Änderung des Flächennutzungsplanes der Verbandsgemeinde Gerolstein

Ausweisung einer Sonderbaufläche für Photovoltaik-Freiflächenanlage „FF PVA Hinterhausen“

Frühzeitige Beteiligung gem. § 4 Abs. 1 BauGB

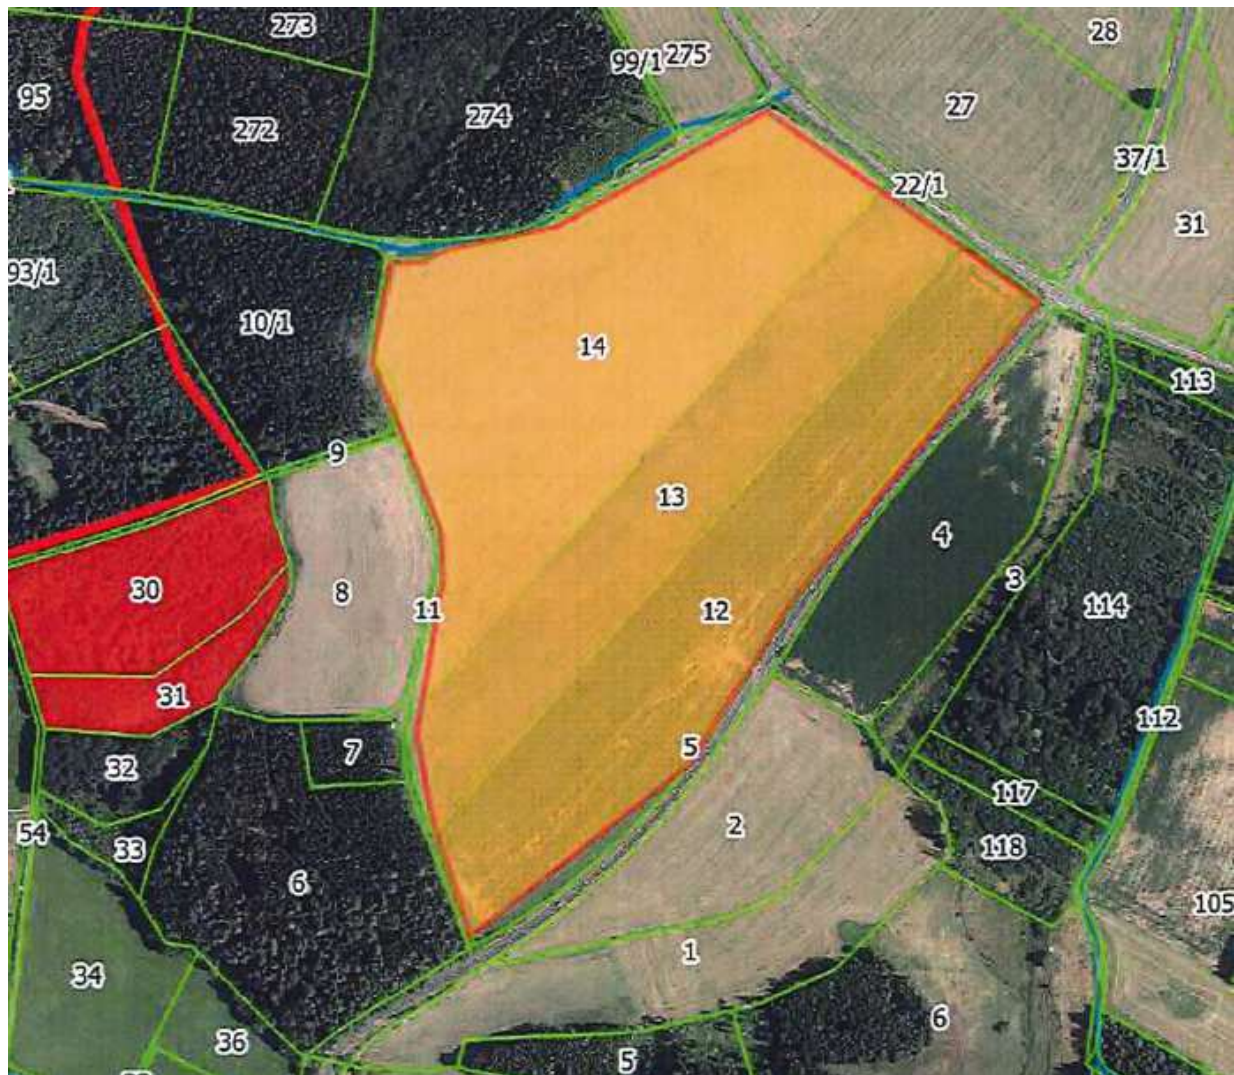
Bei dem gegenständigen Bauvorhaben einer Freiflächen-PV-Anlage sind keine Waldflächen unmittelbar betroffen. Nördlich und westlich grenzen jedoch Waldflächen an das Plangebiet an (s. nachstehenden Kartenausschnitt: Plangebiet ist in oranger Farbe markiert).

Bei der Errichtung von Flächenphotovoltaikanlagen an bestehenden Wald sind, um eine Verschattung der Anlagen zu vermeiden, folgende Abstände zum Wald (siehe Neue Vollzugshinweise zum Bau von Photovoltaik-Anlagen auf landwirtschaftlichen Flächen, Schreiben des MKUEM vom 07.11.2023 - Hinweise zu land-, forst-, wasserwirtschaftlichen und natur- und bodenschutzfachlichen Belangen) zu berücksichtigen:

- Waldfläche befindet sich im Norden der Anlage: Abstand eine Baumlänge (in der Regel 30 m)
- Waldfläche befindet sich im Süden der Anlage: Abstand sechsfache Baumlänge (in der Regel 180 m)
- Waldfläche befindet sich im Westen bzw. Osten der Anlage: Abstand dreifache Baumlänge (in der Regel 90 m).

Um Erschwerernisse der Waldbewirtschaftung sowie Beschädigungen der Anlage und des Zaunes zu vermeiden, sollte der Abstand des Zaunes zum Waldrand mindestens 30 m betragen. Andernfalls wären Regelungen zur Abgeltung von Bewirtschaftungserschwerernissen sowie über einen Haftungsausschluss für Schäden durch herabfallende Bäume seitens des Betreibers mit den Waldbesitzern zu treffen.
